NIMAIMA- lote La Planta

OBSERVACIONES

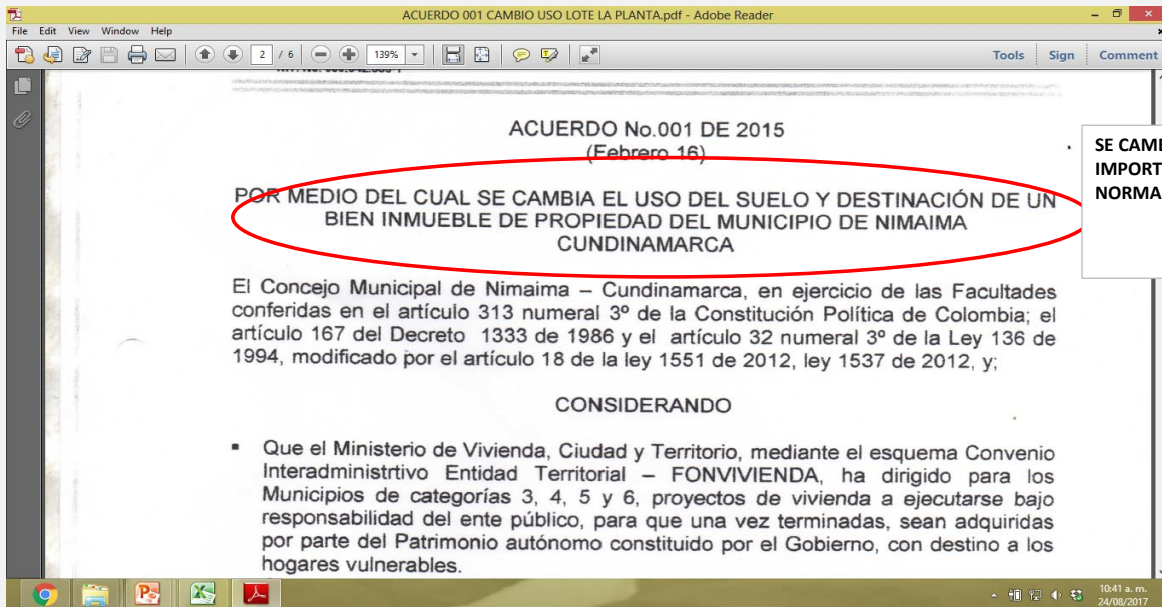
- 1-El Lote la planta hace parte de un predio de mayor extension denominado Mis abuelos , como se indica en la **escritura 131** que es una minuta de compra venta , se realizo un proceso de desenglobe del predio mis abuelos se segrego el predio la planta de 6.420 M2 , por favor entregar los anexos de la minuta es decir plano de subdivision y **resolucion** de desenglobe por parte del IGAC (resolucion 8589 27-11-2008) como consta en el certificado de liberta y tradicion

- 2-El **Acuerdo 001 de 2015** por medio del cual se cambio el uso del suelo y destinacion de un bien inmueble de propiedad del municipio , no se anexan en la informacion presentada para el programa los DTS (Documentos tecnicos de soporte y demas anexos , ademas no se menciona la noma urbana establecida para este predio , el cual implica realizar la norma

- 3-No se anexa **la carta catastral** expedida por el IGAC que contenga area, manzana y codigo catastral
- 4-Se recomienda realizar el tramite de **actualizacion** de areas y linderos ante el IGAC

- 5-No se entrega **plano de levantamiento topografico** del predio con linderos, coordenadas y amojonamiento
- 6-Entregar relacion de **vecinos** colindantes

- 7-Entregar **certificados** de nomenclatura y estratificacion
- 8-Se entrega un **certificado** de demarcacion pero esta incompleto , se requiere que certifique las areas de cesion , asi como las afectaciones viales o ambientales que tenga el predio , alturas permitidas , indices de ocupacion y construccion

- 9-No se entregan planos en **AutoCad** del predio ,ni del EOT del municipio, tambien **plano urbanistico** donde se pueda localizar el predio
- 10-Anexar el **plan vial** del EOT
